Piano Zonizzazione Acustica

Variante L.R. 20/2000

Unione Bassa Romagna

Relazione variante al PZA

Barbiano – PZA adottato

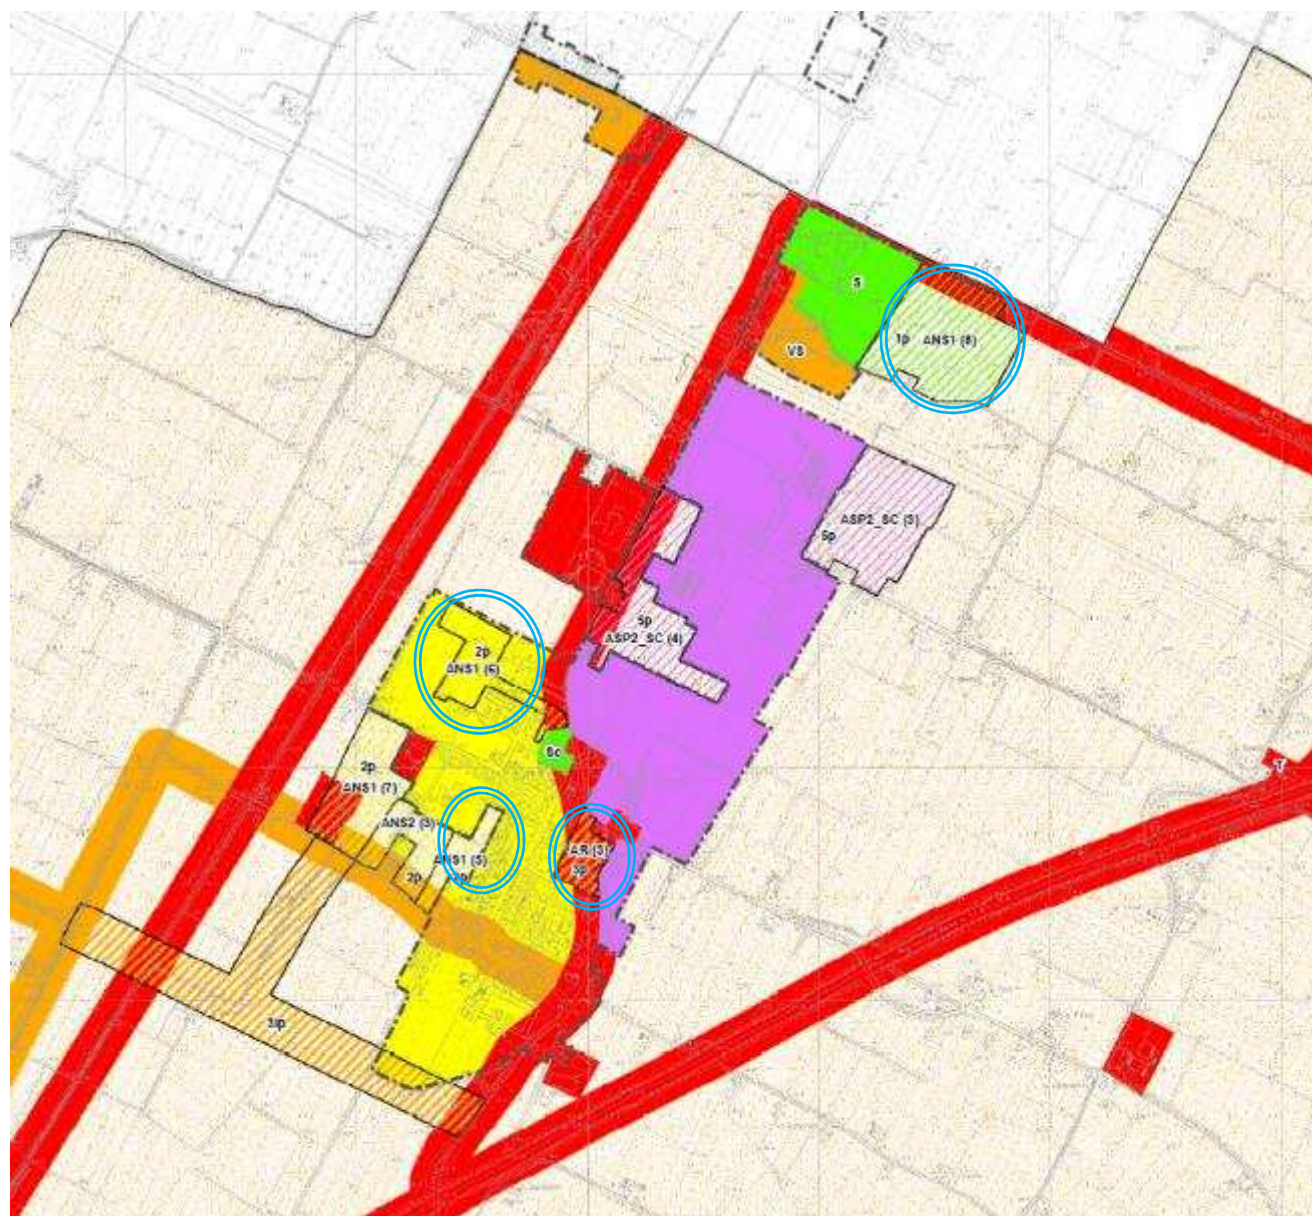
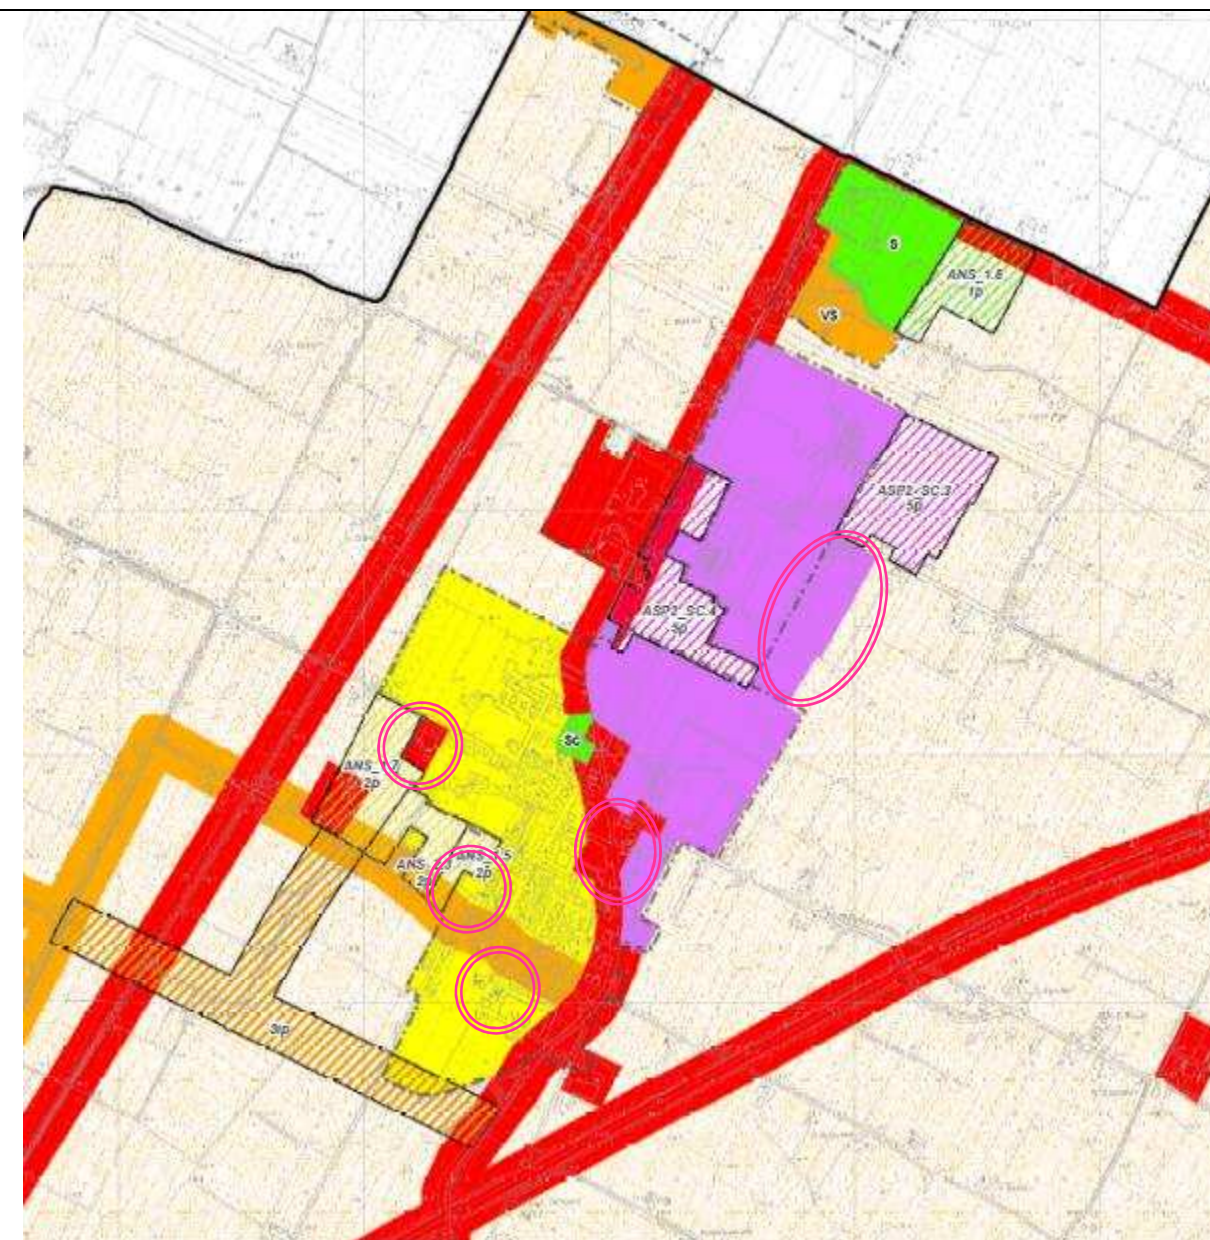
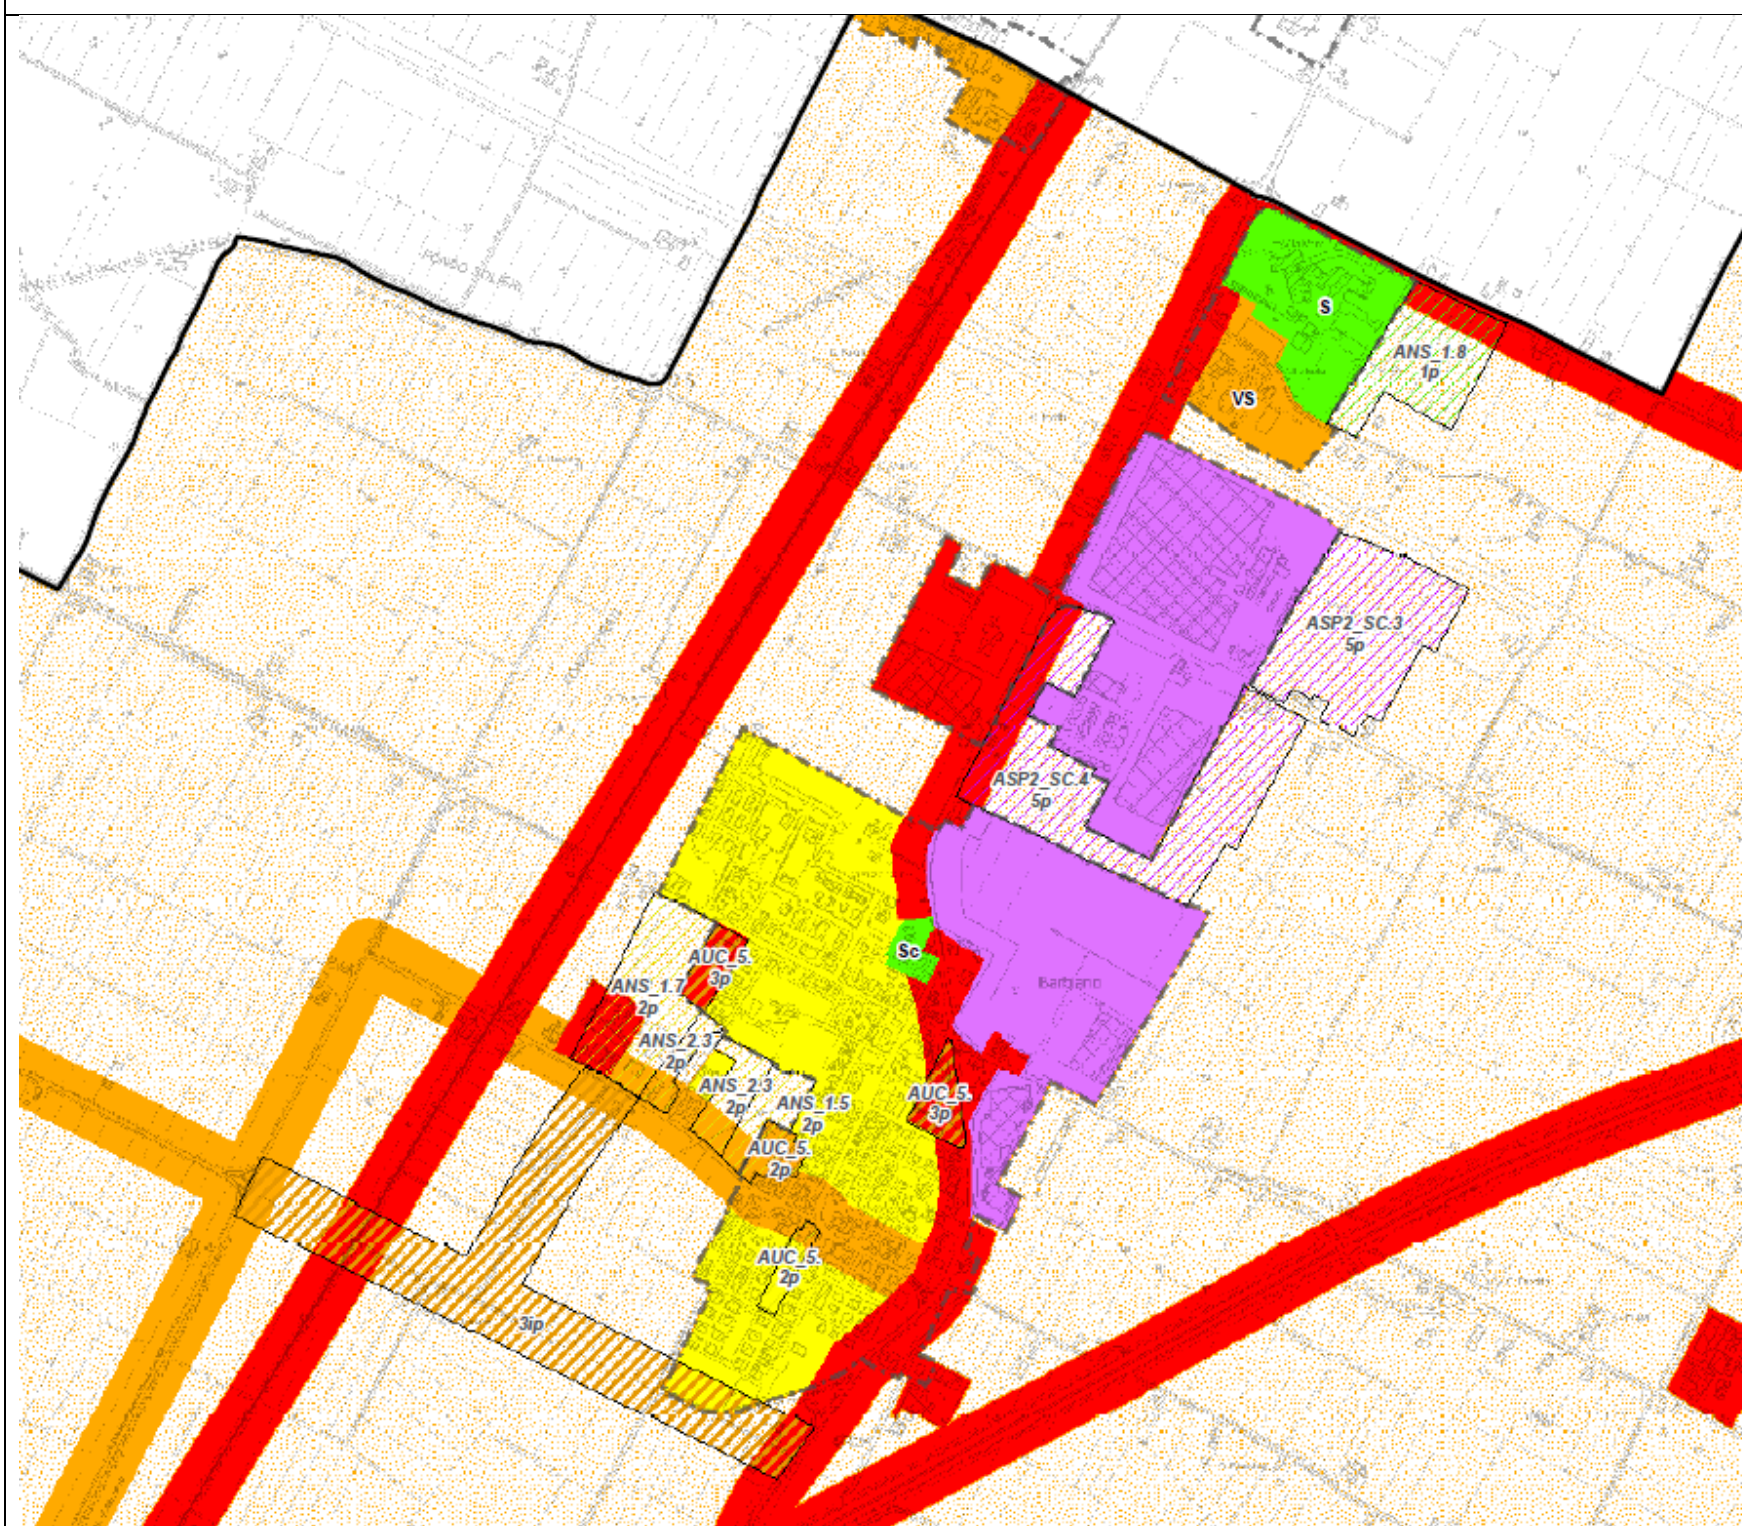
Le aree cerchiare in azzurro sono state modificate originando i nuovi temi grafici illustrati nella versione di adozione

Le aree cerchiare in rosa sono state modificate originando i nuovi temi grafici illustrati nella versione di controdeduzione. Si sono inoltre corretti i disallineamenti tra zonizzazione e temi urbanistici con riferimento ai contenuti della pianificazione PSC RUE e modifica RUE 2012, non recepiti nella cartografia di base della adozione.

Lugo capoluogo area est – PZA adottato

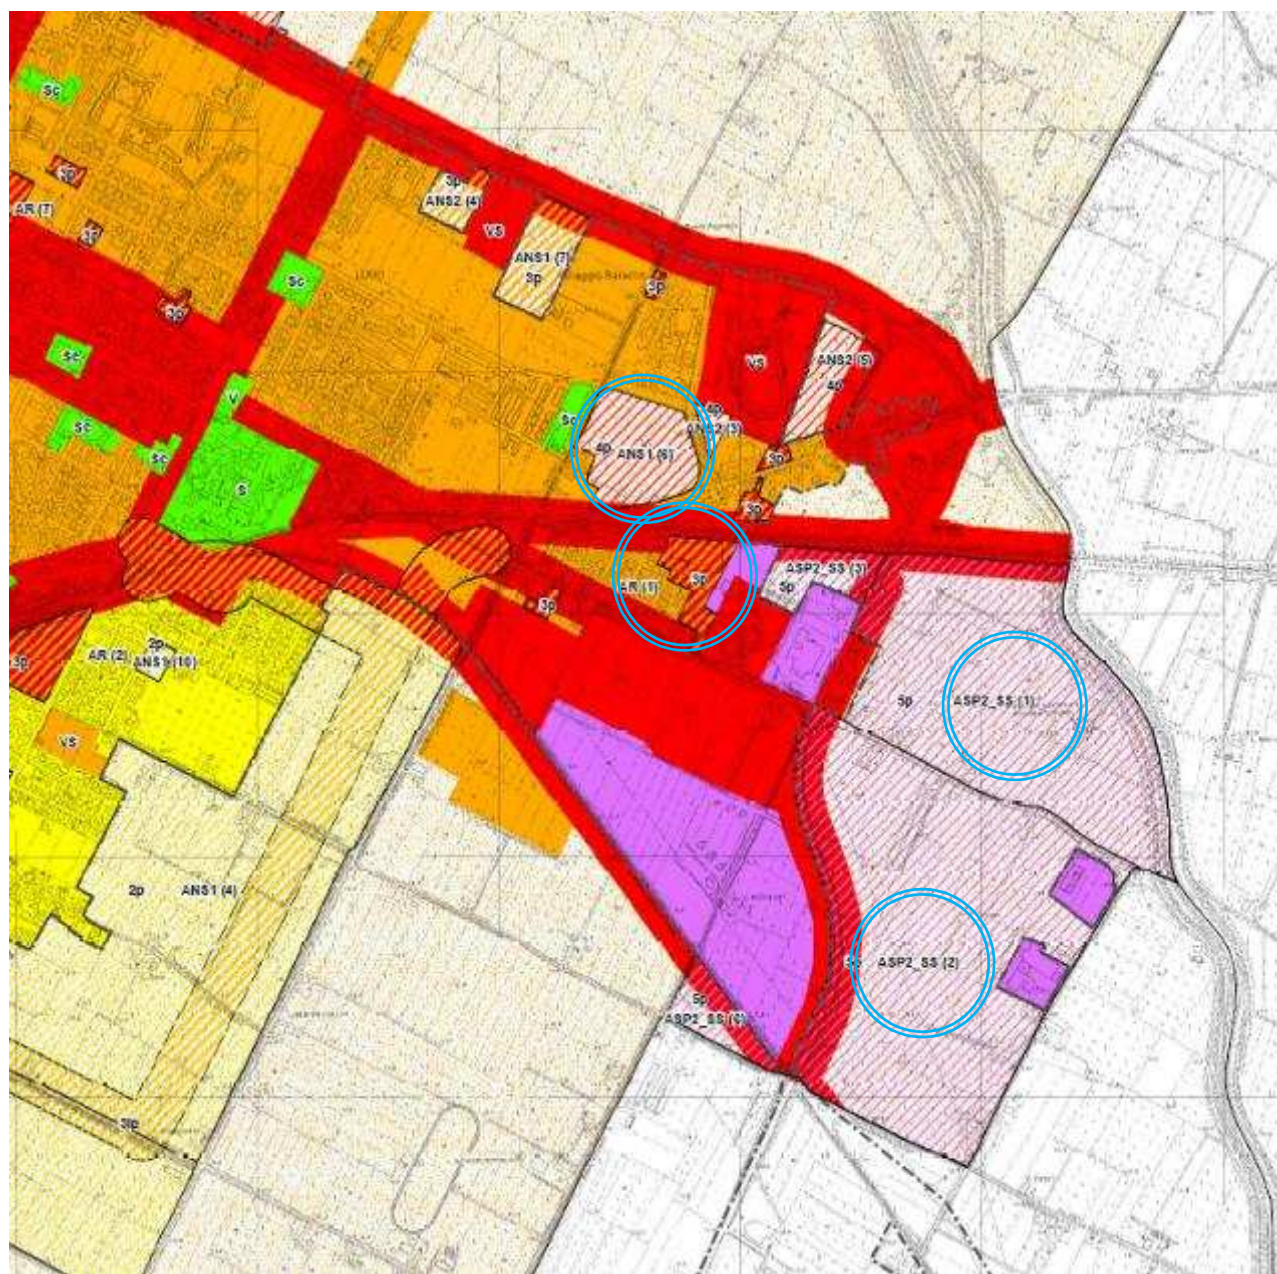
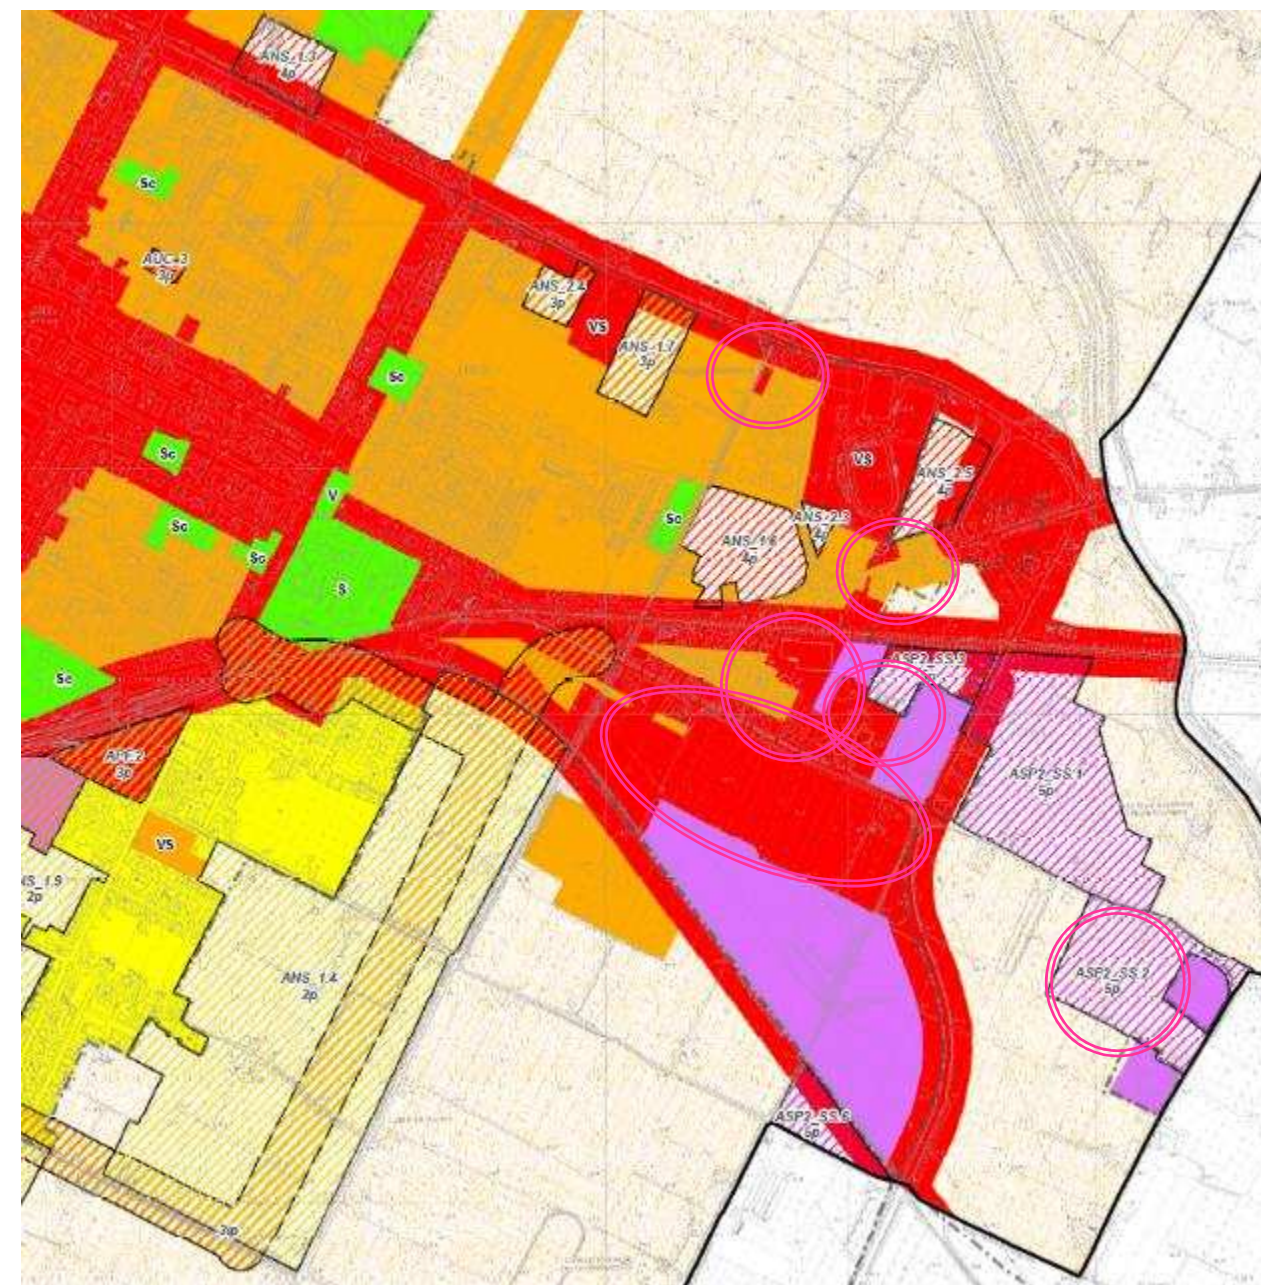
Le aree cerchiare in azzurro sono state modificate originando i nuovi temi grafici illustrati nella versione di adozione

Le aree cerchiare in rosa sono state modificate originando i nuovi temi grafici illustrati nella versione di controdeduzione. Si sono inoltre corretti i disallineamenti tra zonizzazione e temi urbanistici con riferimento ai contenuti della pianificazione PSC RUE e modifica RUE 2012, non recepiti nella cartografia di base della adozione
